Znak sprawy Nr RPoZP 34/2022

Dotyczy: postępowania w trybie przetargu nieograniczonego na modernizację i przebudowę budynku Przychodni Specjalistycznej Szpitala Wojskowego z Przychodnią SP ZOZ w Szczecinie

Pytania i odpowiedzi do SWZ nr 1

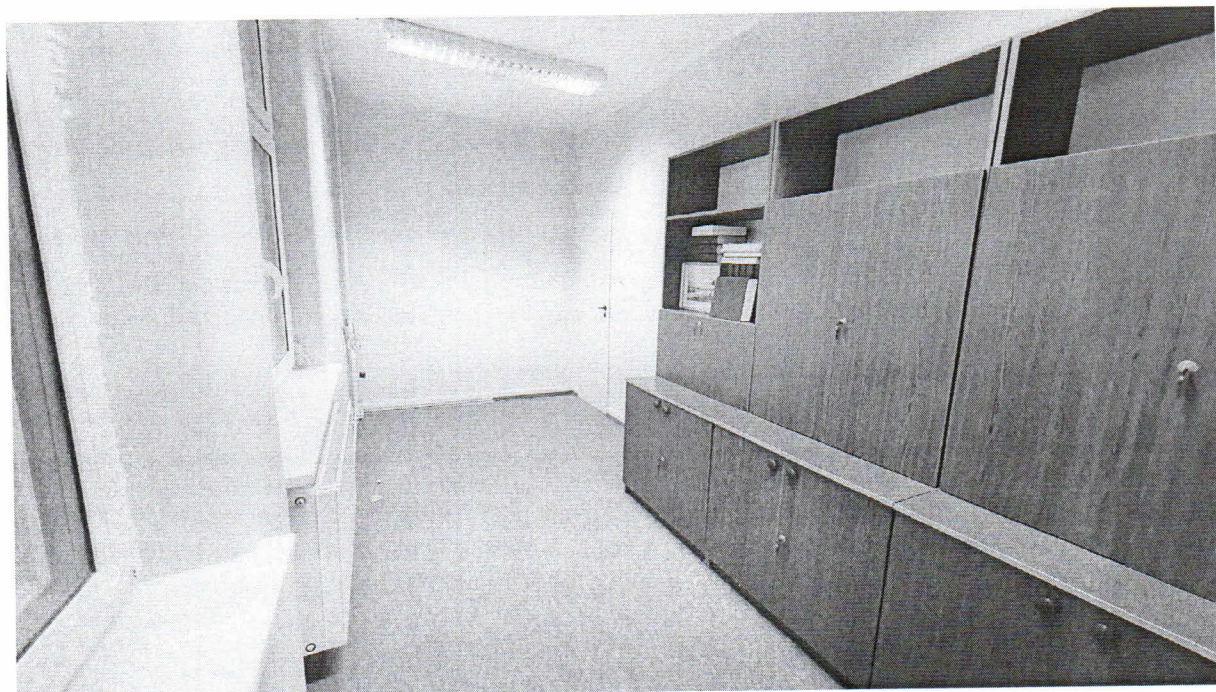
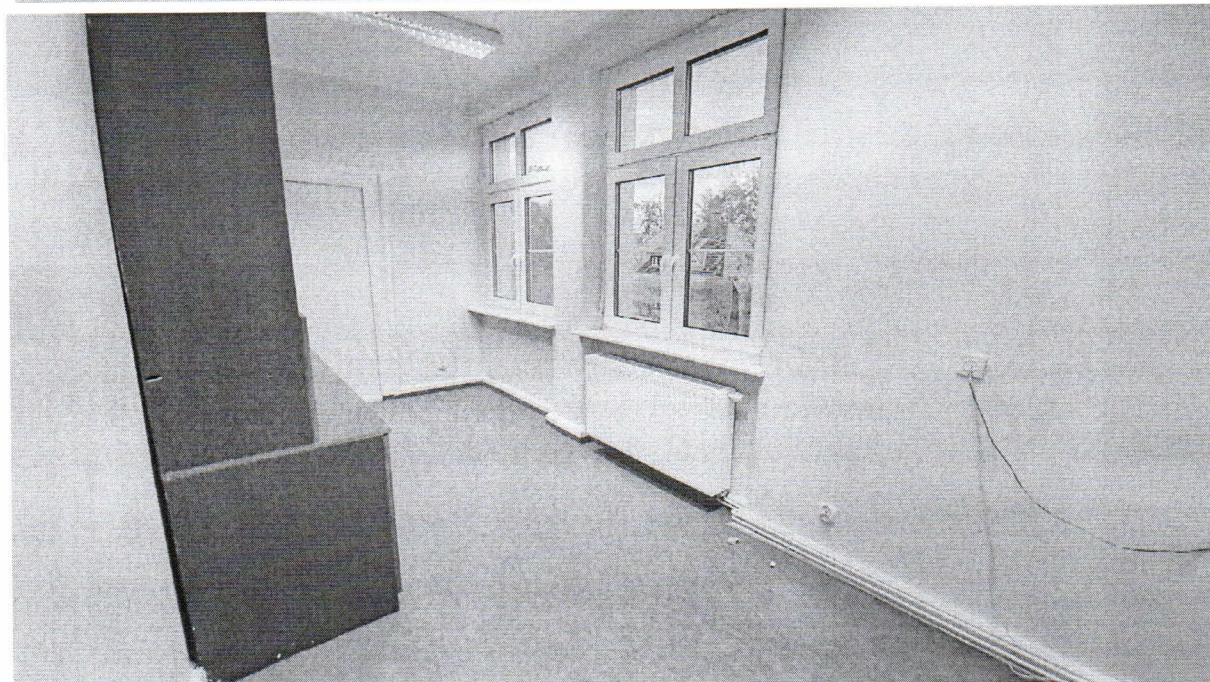
1. Prosimy o przekazanie zdjęć z pomieszczenia zamkniętego w czasie wizji lokalnej. Według oznaczenia w projekcie jest to pomieszczenie nr 2.35. Na drzwiach jest numer pomieszczenia 225.
Odp. Jak poniżej.
